N/Réf. : AA/MB/SBK20339_673_Haecht_284

Objet : SCHAERBEEK. Chaussée de Haecht 284.
Demande de permis d'urbanisme portant sur la modification du nombre et de la répartition des logements dans une maison unifamiliale, la réalisation de travaux structurels, le placement d'une lucarne en toiture arrière et aménagement d'une terrasse au 4^{ième} étage en façade arrière.

Avis de la CRMS

Élévation et plan en coupe de la situation projetée de la première version du projet, vue en 2020. Images Archives CRMS.

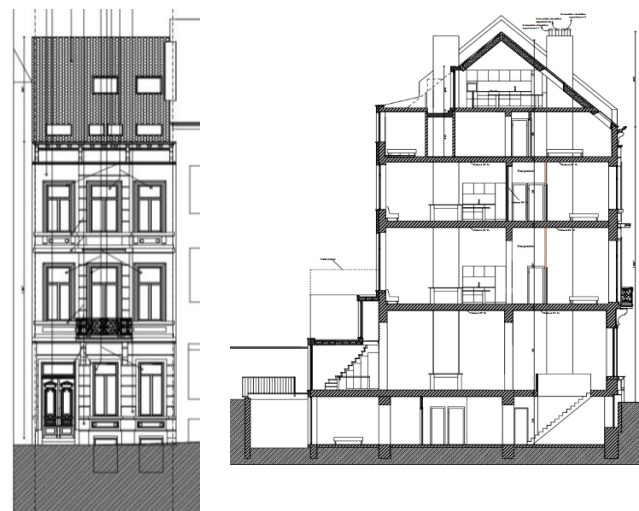
Cette seconde version maintient certains aménagements déjà présents dans la version précédente. Pour l'aménagement du triplex sous-sol/rez-de-chaussée/entresol, afin de permettre l'amenée de lumière dans les pièces prévues au sous-sol, la cour existante sera excavée. En façade arrière, une rehausse de l'annexe sera réalisée, laquelle accueillera un escalier et une passerelle menant à une 3^{ème} chambre située à l'entre-étage. Une baie vitrée est prévue pour apporter de la lumière dans la pièce centrale. Une partie de la toiture arrière sera démontée pour y placer un grand châssis afin d'éclairer le triplex aux étages et donner accès à la toiture plate qui sera aménagée en terrasse, avec un rehaussement du mitoyen d'une hauteur d'1,90m pour la privacité de la terrasse. En façade à rue, deux velux seront installés dans la toiture à versant.

Par contre, d'autres options sont abandonnées comme l'ajout d'un espace vélos/poussettes de plein pied avec le niveau de la rue. Cette version du projet prévoit le placement d'un escalier menant au sous-sol dans la pièce de réception du rez-de-chaussée.

La CRMS accueille positivement la suppression d'une unité de logement pour alléger la densité du programme. Sur le plan patrimonial, l'abandon de l'espace de rangement pour vélos et poussettes de plain-pied avec le niveau de la rue est positif puisque cette option n'était pas respectueuse des spatialités intérieures et dénaturait la façade à rue. La CRMS demeure cependant réservée sur l'implantation désormais proposée d'un escalier dans la pièce principale au rez-de-chaussée côté façade avant. Sans visite des lieux et en l'absence d'un dossier photo complet documentant les éléments de décors existants, il lui est toutefois difficile d'évaluer l'impact de cet aménagement. De manière générale, elle demande que le projet soit respectueux des éléments de décors (plafond, planchers, moulures, menuiseries, cheminées, ...) éventuellement encore en place.
